泊発電所 3 号炉 耐津波設計方針について

〔 入力津波の設定及び指摘事項回答 〕

令和 6 年 10 月 17 日
北海道電力株式会社

「敷地前面海底地盤(海域)の洗掘・堆積」の評価方針

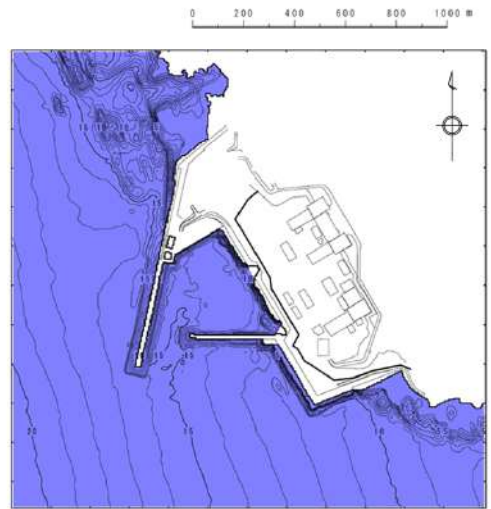
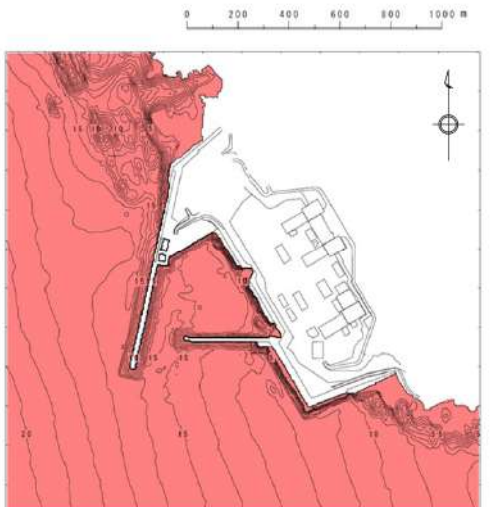
敷地及び敷地周辺の特徴を踏まえ、入力津波に影響を与える可能性のある要因を網羅すること。例えば、敷地周辺の陸上地すべりに伴う地形変化及び防潮堤の前面護岸の地震による地形変化などを入力津波の評価に影響を与える可能性のある要因として抽出すること。また、これらの要因が入力津波の評価に与える影響を検討した上で、入力津波の評価の妥当性を説明すること。

管路解析について、例えば、放水池及び放水池下部の基礎捨石の地震による損傷に伴う津波の流入位置の変化等、管路解析結果に影響を与える可能性のある要因を網羅すること。また、これらの要因が管路解析結果を用いて設定する入力津波の評価に与える影響を検討した上で、評価の妥当性を説明すること。

- 選定の対象外としていた「敷地前面海底地盤(海域)の洗掘・堆積」については、津波水位及び流況(流向・流速)に影響を与える可能性を否定できないため、定量的評価の対象とする地形変化として今回新たに選定した。

- 敷地前面海底地盤(海域)の洗掘深・堆積厚は、敷地前面海域を対象とした平面二次元砂移動解析を行い、その結果に基づき設定する。
- 敷地前面海底地盤(海域)の洗掘・堆積を考慮する範囲は、津波水位及び流況(流向・流速)に与える影響が大きくなる防波堤等の港湾構造物近傍の敷地前面海域とした※2。
- 繰り返し来襲する津波により洗掘・堆積は徐々に進行し、敷地前面海域のうち、洗掘する箇所と堆積する箇所が生じる。津波水位や流況(流向・流速)への影響が大きいケースを評価するため、遡上解析の初期地形として、平面二次元砂移動解析終了時の洗掘深・堆積厚をそれぞれ一様に考慮した地形を設定する。
- 平面二次元砂移動解析結果に基づき、津波解析に用いる洗掘深・堆積厚を以下のとおり設定した。
 - ✓ 洗掘深：敷地前面海域の平均値は $0.32\text{m}^{\ast 1}$ であるため、保守的に 0.5m とする。
 - ✓ 堆積厚：敷地前面海域の平均値は $0.18\text{m}^{\ast 1}$ であるため、保守的に 0.5m とする。

【敷地への津波の流入の可能性のある経路】

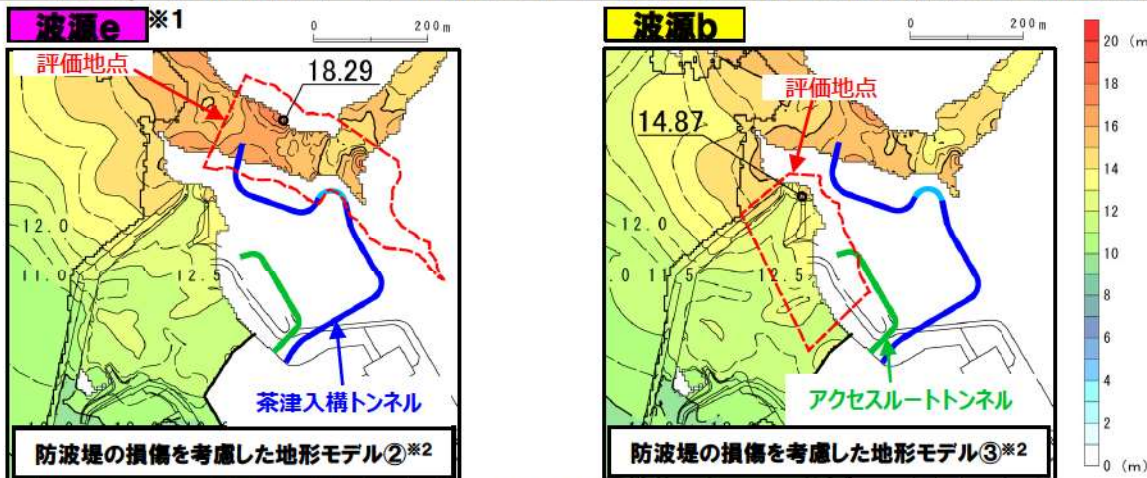
茶津入構トンネル周辺における、基準津波から設定する入力津波による遡上・浸水域を示した上で、開放道路範囲の明かり区間を含めた茶津入構トンネルからの津波の流入の可能性について、定量的に評価した結果を示すこと。また、茶津入構トンネルと同様の確認が必要な経路が他にもないか確認し、津波の流入の可能性について、今後説明すること。具体的な例の一つとして、アクセスルートトンネルが挙げられるため、アクセスルートトンネルについても同様に津波の流入の可能性がないか、定量的に評価した結果を示すこと。

- 敷地への津波の流入の可能性のある経路について確認した結果、下図のとおり取水路、放水路、屋外排水路、原水移送管及び構内道路（茶津入構トンネル及びアクセスルートトンネル）が挙げられ、その他に津波が流入する可能性のある経路はない。
- 第1239回 地震・津波審査会合（令和6年3月22日）においては、茶津入構トンネル及びアクセスルートトンネル坑口が、津波水位に対して十分高い位置に計画されていることから、トンネル坑口を基準津波の評価点に選定していない。
- そのため、茶津入構トンネル及びアクセスルートトンネル坑口は入力津波の評価地点とはしないが、入力津波と同様の考え方で茶津入構トンネル及びアクセスルートトンネル坑口付近における津波水位を算出し、津波の流入の可能性がないことを確認する。確認結果を次ページに示す。

【茶津入構トンネル概要図】

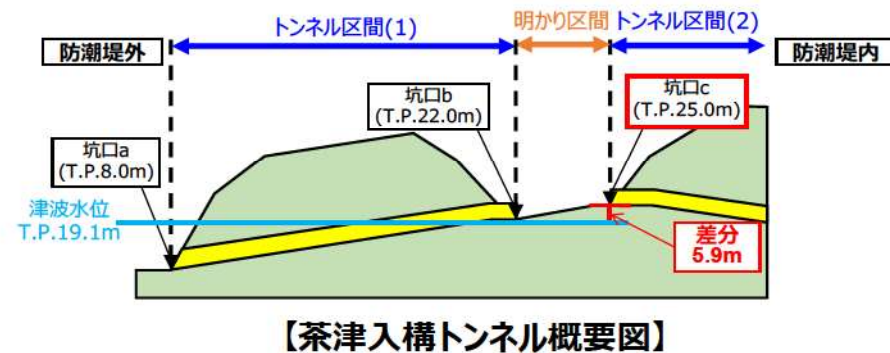
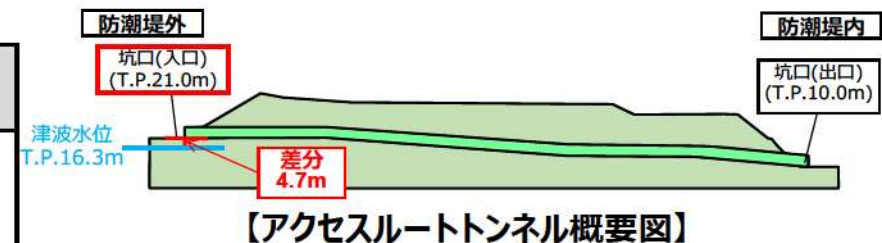
入力津波高さに対する茶津入構トンネル及びアクセスルートトンネルの坑口高さの裕度の考え方について、以下の事項を踏まえて説明すること。

- 茶津入構トンネル及びアクセスルートトンネルの最大ケースの波源による水位上昇量から、入力津波と同様の考え方（潮位変動、地震による地殻変動及び地形変化を考慮）で津波水位を算出した結果、下表に示すケースで最大値が認められた。
- トンネル坑口付近における津波水位に対して、トンネル坑口高さは十分に高い位置に計画されていることから、**茶津入構トンネル及びアクセスルートトンネルからの津波の流入の可能性はない**ことを確認した。さらに、津波水位とトンネル坑口高さの差分は、先行審査実績における津波防護施設（防潮堤等）の天端高さと入力津波高さに対する差分（約1m以上）と比較しても同等以上確保されており、数値計算上の不確かさや津波PRAの炉心損傷頻度を踏まえても十分余裕がある。

評価地点	波源	防潮堤の損傷状態	水位上昇量	地形変化	水位上昇量 (左記地形変化を考慮)	津波水位	許容津波高さ(トンネル坑口高さ)	差分
茶津入構トンネル	波源a	防潮堤損傷なし	18.29m	— (基本ケース)	18.29m	T.P.19.1m	T.P.25.0m	5.9m
	波源e	南防潮堤損傷	18.29m	— (基本ケース)	18.29m	T.P.19.1m		
アクセスルートトンネル	波源b	北防潮堤損傷	14.87m	敷地地盤(陸域) 5.0m沈下	15.47m	T.P.16.3m	T.P.21.0m	4.7m
